今後の堤防管理に関する技術検討会 第3回検討会資料

日野川の崩落について

滋賀県 土木交通部 流域政策局

崩落形状が通常と異なるように見える

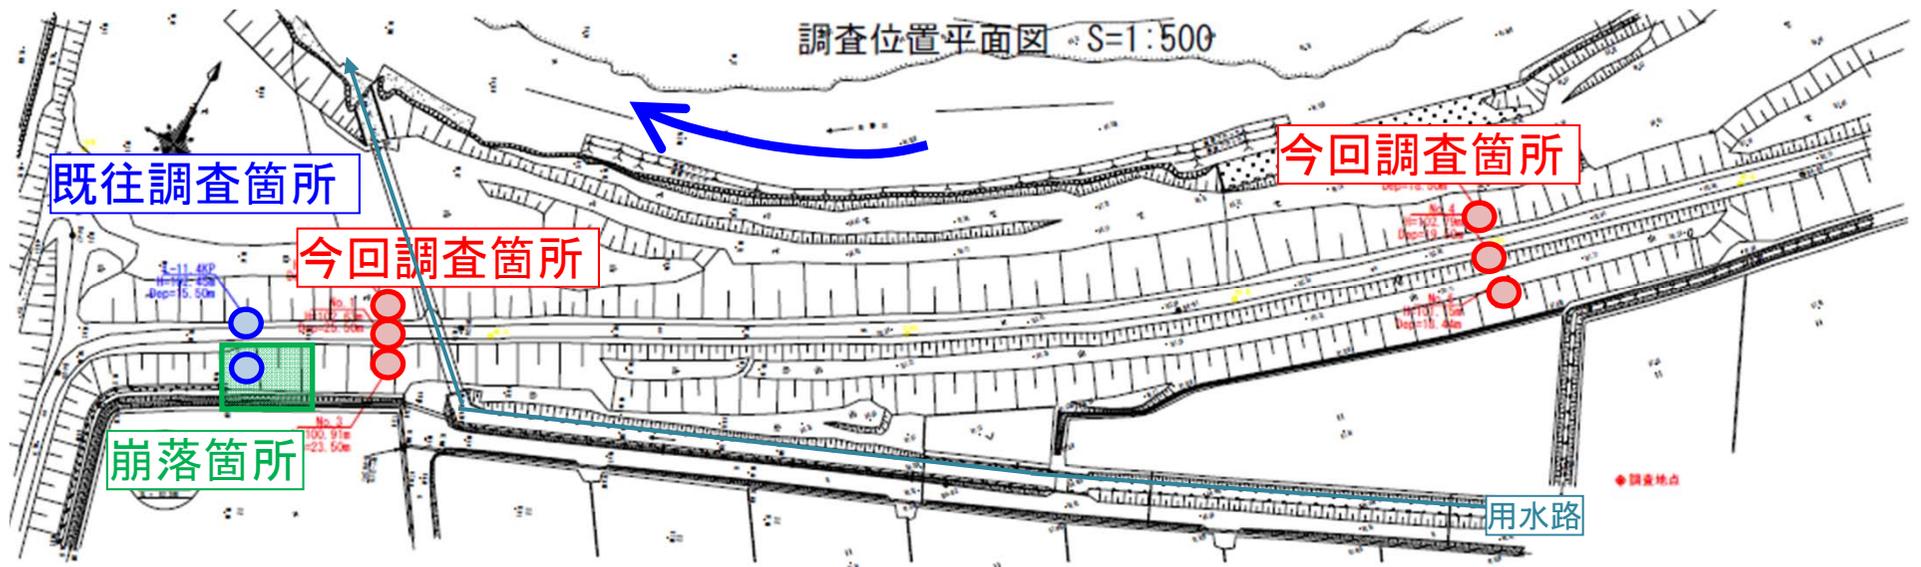
通常の法面崩壊は上部から下部にかけて広がる形となるが、今回は逆のように見える。通常はこのようにはならないのではないか。その原因についても考察が必要ではないか。

日野川ボーリング調査結果(速報)

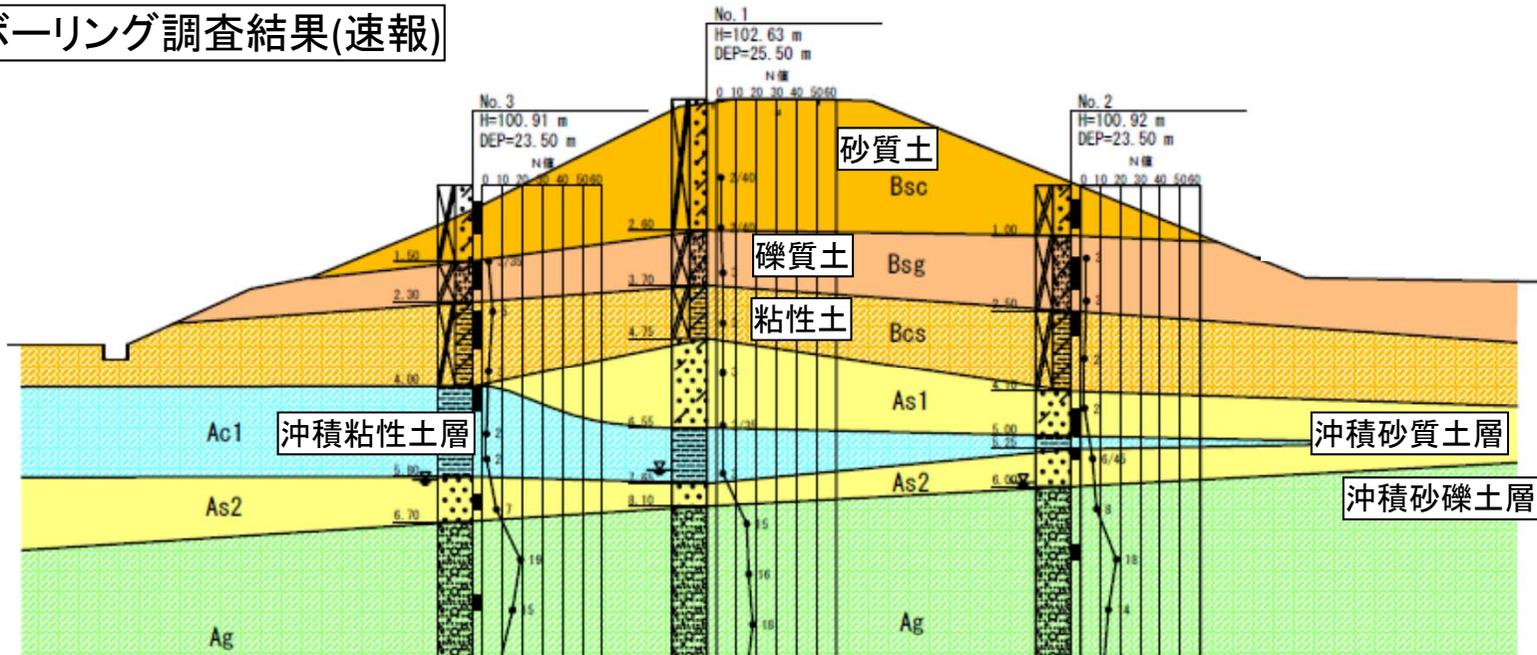
堤体法面に繁茂していた草がそのまますべり落ちている様子からパイピングにより下が崩れて上部がそれにつられて滑り落ちたと考えることができるが、今推定されている土層構造では説明できない。調査により内部構造を把握すべきだ。築堤履歴がないのであればボーリング調査実施等が望ましい。

砂質土層と粘性土層の間に礫質土層が分布している。

日野川崩落状況

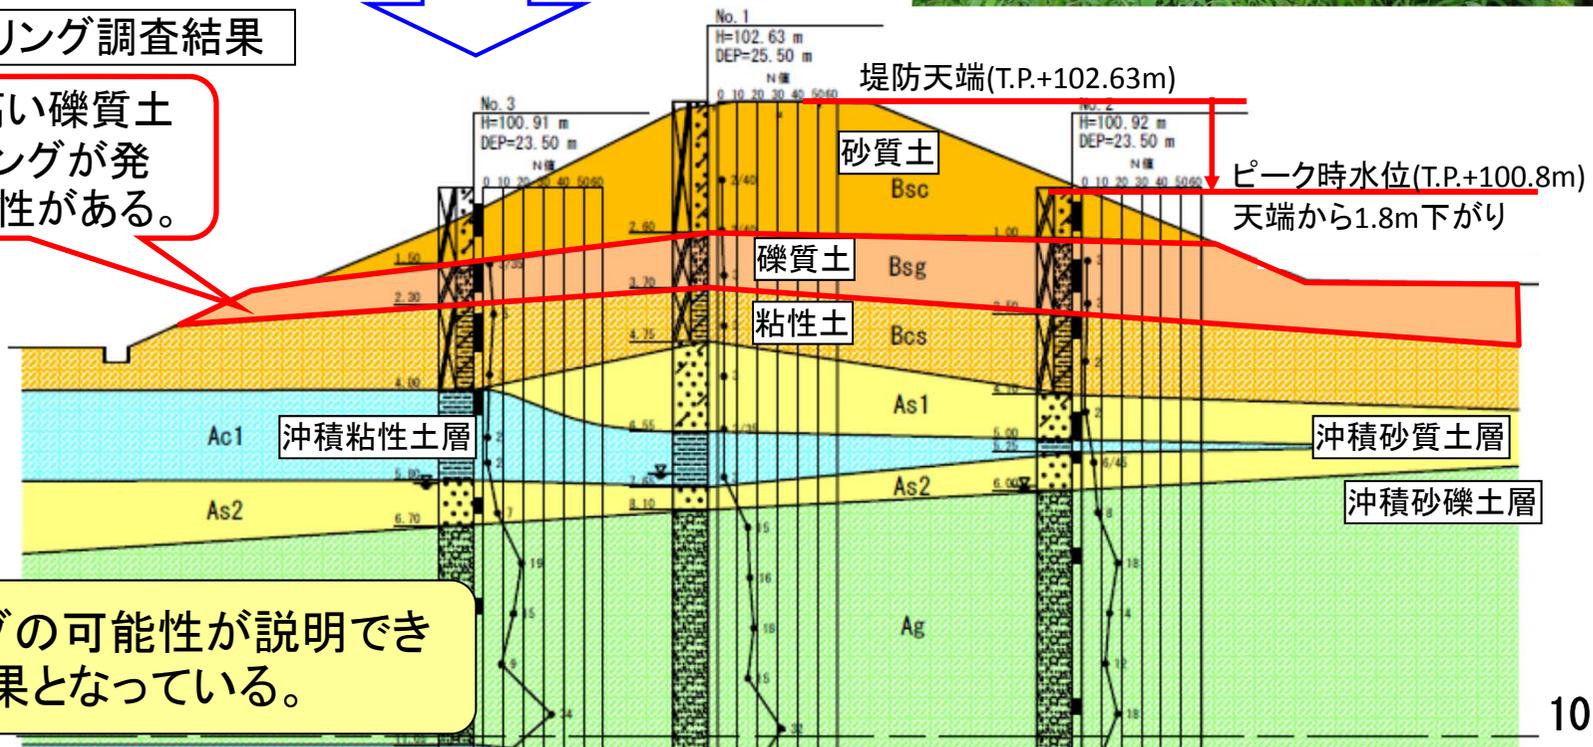
堤体法面に繁茂していた植生がそのまま滑り落ちたように見える
→ パイピングにより下部が崩落し、それに追従して上部が崩落したのではないかと(委員意見)

パイピングの可能性が説明できる調査結果となっている。
